**AVIS RELATIF À LA PROTECTION
CONTRE LES EVENTUELS EFFETS NOCIFS ET NUISANCES
PROVOQUÉS PAR LES RAYONNEMENTS NON IONISANTS
GÉNÉRÉS PAR DES ANTENNES ÉMETTRICES STATIONNAIRES**

Commune : LEGLISE - Exploitant : ORANGE

Référence exploitant : 209R1_1 / 32209R1_1 / 42209R1_1 / 52209R1_1

Rapport n° 560 / 2025

Figure 1 : Vue en plan des lieux de séjour et des points de contrôle

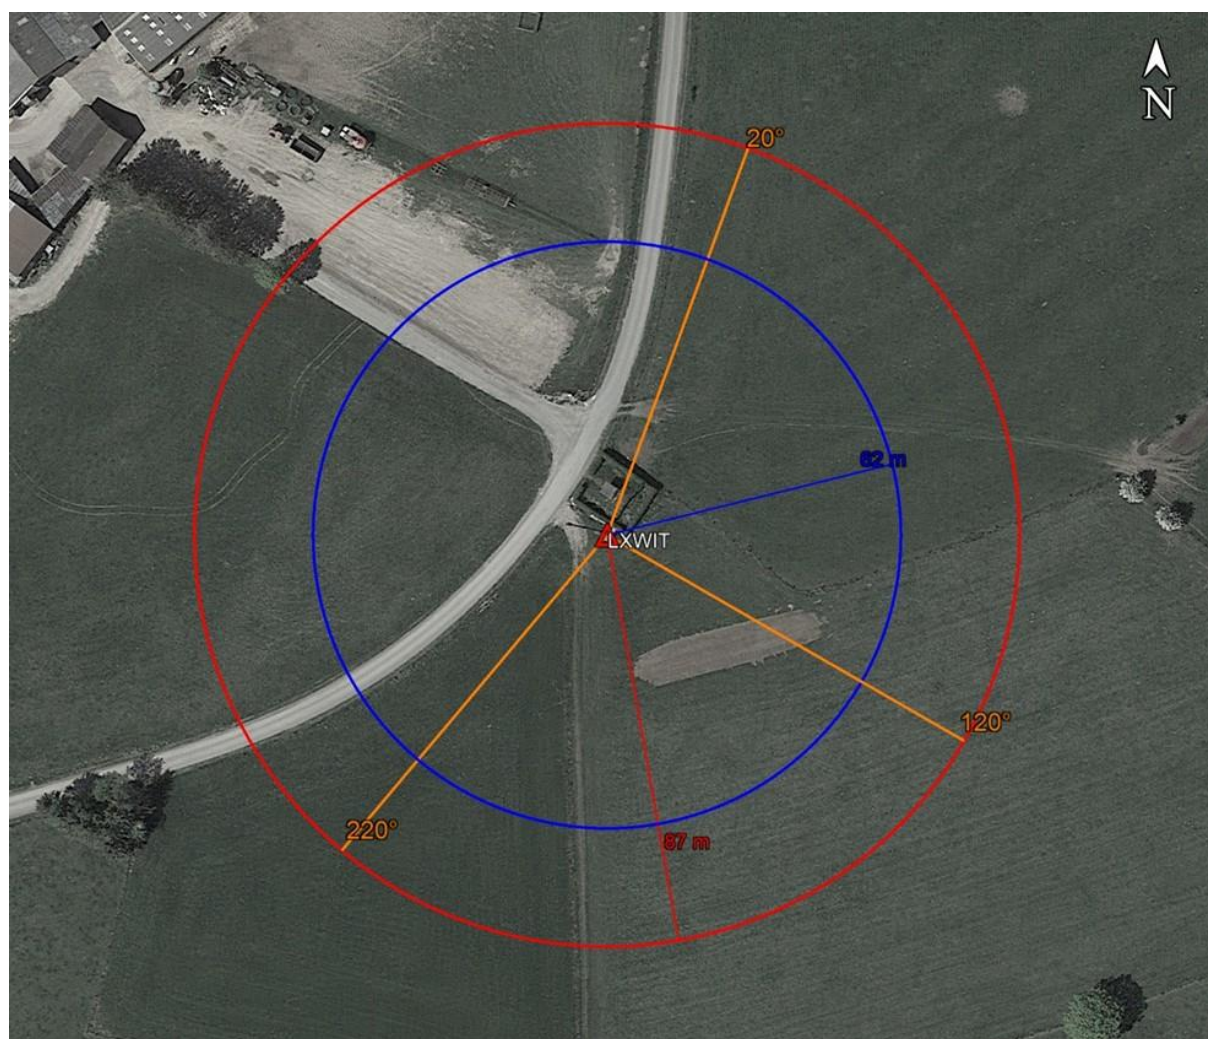
En ce qui concerne les antennes de l'installation mentionnées dans le tableau 1, la distance maximale à laquelle la limite pourrait être atteinte, à l'extérieur, est égale à 82,1 m. S'il n'y a pas de LS à une distance inférieure, les antennes respectent forcément la limite d'immission.

Dans le cas des LS situés à l'intérieur des bâtiments, une atténuation d'obstacle est prise en compte et il en résulte que la distance maximale à laquelle la limite pourrait être atteinte se réduit à 58,3 m.

Figure 2 : Vue en plan des installations d'antennes dans un rayon de 300 mètres autour de l'installation faisant l'objet de la demande d'avis

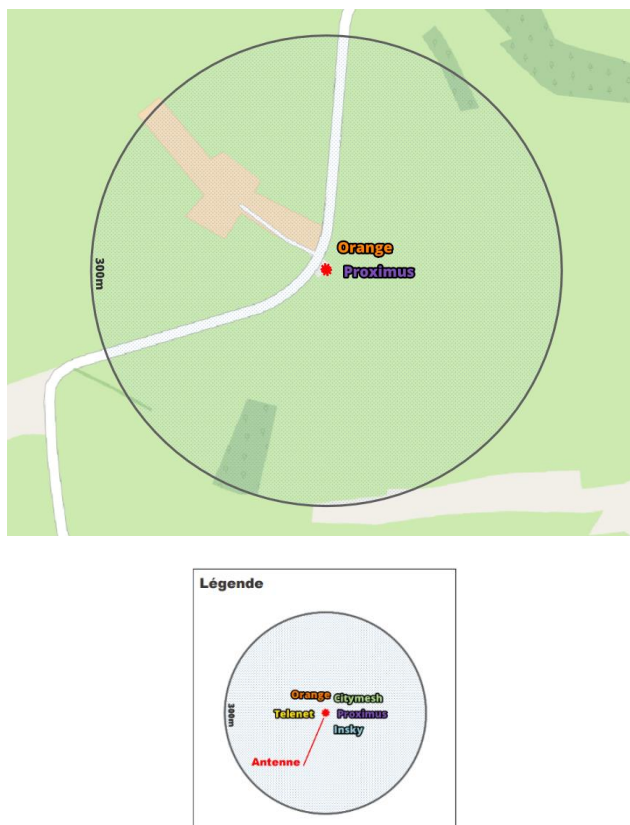
- il y a au plus 4 installations d'antennes émettrices stationnaires présentes dans la zone d'évaluation de 300 mètres de rayon représentée dans la figure 2, y inclus l'installation référencée dans le paragraphe 2 : la limite cumulative définie à l'article 4, §2 du décret est nécessairement respectée dans les lieux de séjour à l'intérieur de la zone d'évaluation de 300 mètres de rayon ;

Compte tenu des considérations ci-dessus, il apparaît que l'intensité du rayonnement électromagnétique généré, dans les lieux de séjour situés dans un rayon de 300 mètres autour de l'installation référencée dans le paragraphe 2, par l'ensemble des antennes émettrices stationnaires de l'ensemble des exploitants du même site d'antennes émettrices stationnaires respecte la limite fixée à l'article 4, § 2 du décret.
